BRANDSCHUTZTECHNISCHE STELLUNGNAHME

Abschlussbericht zur Machbarkeitsstudie

Projekt: Deutsche Oper am Rhein
Heinrich-Heine-Allee 16a
40213 Düsseldorf

7: Feuerwehr-Durchfahrt EG (oben) und 1.OG (unten)

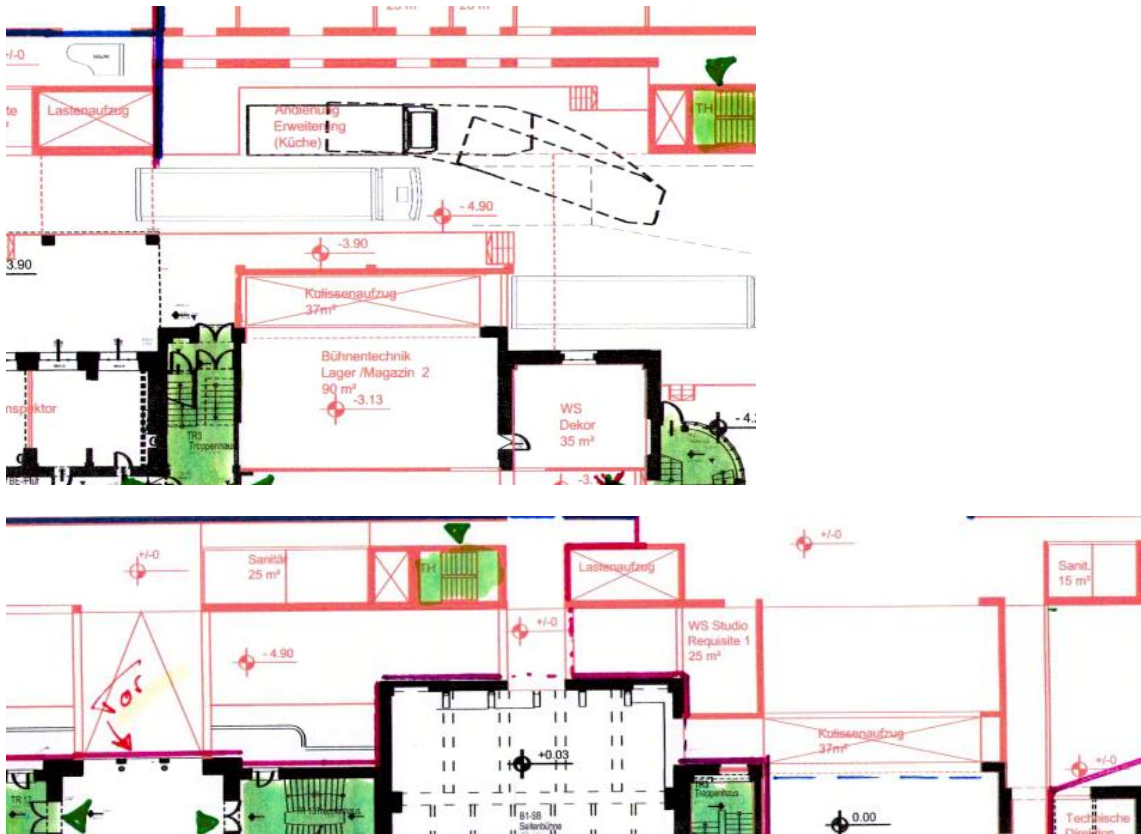
Auch bei der Variante 2a bleibt die bestehende Umfahrt weitestgehend erhalten. Im EG wird diese jedoch überbaut, um eine Verbindung zwischen dem Bestandsgebäude sowie dem seitlichen Anbau (Norden) herzustellen.

Bei der Durchfahrt wird es erforderlich, die Vorgaben der Feuerwehr Düsseldorf einzuhalten. Diese muss daher mind. 3 m Breite sowie mind. 3,5 m Höhe betragen. Die Maße gelten im Lichten. Die an die Durchfahrt grenzenden Bauteile müssen feuerbeständig (F 90) sein. Aus Sicht der Unterzeichnenden bestehen keine Bedenken gegen die geplanten Öffnungen in Form von Fenstern und Türen. Dies vor dem Hintergrund, da eine öffnungslose Zufahrt baurechtlich nicht gefordert wird. Darüber hinaus kann in die Umfahrt von beiden Seiten eingefahren werden, sodass je nach Einsatzlage eine Einfahrtsrichtung gewählt werden kann. Hierzu wird aus Sicht der Unterzeichnenden eine Abstimmung mit der Feuerwehr Düsseldorf erforderlich.

8: Grundriss 1.OG mit Blick auf den überdachten Bereich

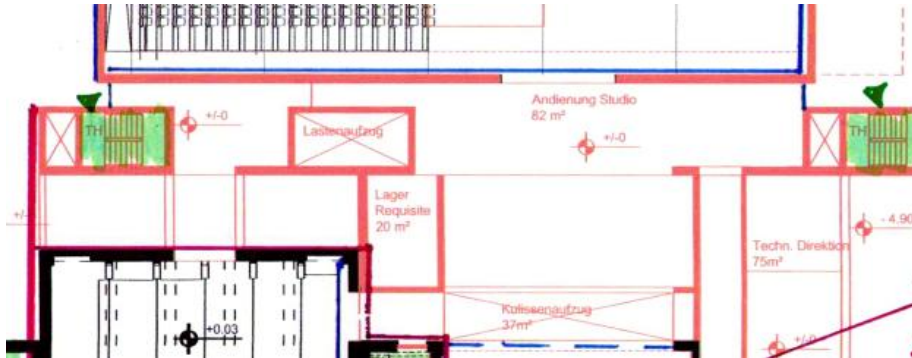
Da hier ebenfalls ein seitlicher Anbau vorgesehen wird, ergeben sich an dieser Stelle die Anforderungen aus Variante 2a.

10: Fassadendetail mit mind. 1 m hoher feuerbeständiger Brüstung

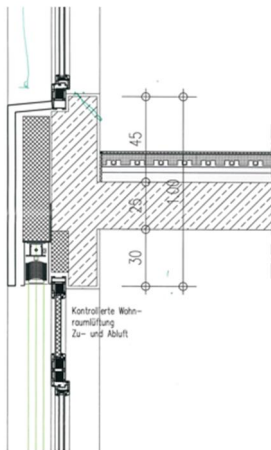
Für das Hinterhaus bzw. den jeweiligen Anbau wird die Ausbildung der massiven Brüstung erforderlich. Auf eine Ausbildung dieser Brüstung kann verzichtet werden, wenn im Gebäude eine Alarmanlage, Brandmeldeanlage und Sprinkleranlage vorhanden ist. Vgl. § 115 Abs. 1 SBauVO Teil 4. Siehe hierzu auch untenstehendes Beispiel:
